Keuringsverslag van een elektrische laagspanning- en zeer lage spanningsinstallatie

NIET CONFORM

Straatnaam Christiaan Pallemansstraat
Huisnummer 50
Busnummer
Postcode 2950
Gemeente Kapellen (2950)
Land België

Controlebezoek van een oude huishoudelijke elektrische installatie van een wooneenheid bij verkoop op vraag van de verkoper volgens (KB 08/09/2019) - AREI Boek 1- 8.4.2. en 8.2.1. en 4.2.4.3.

Afbeelding schakel- en verdeelbord:

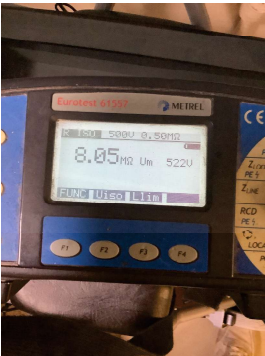
- I5.06 De deur en/of afschermplaat van het schakelbord dient (terug)geplaatst te worden. Aanraking van onder spanning staande delen mogelijk. (Boek 1 Afdeling 5.1.4. en 5.3.5.1.A. en 4.2.2.3.)

- N17 De aardspreidingsweerstand kon niet gemeten worden. Deze dient bij voorkeur kleiner te zijn dan 30ohm.
- Deur verdeelbord hangt los
- Schakelaar garage aan brander
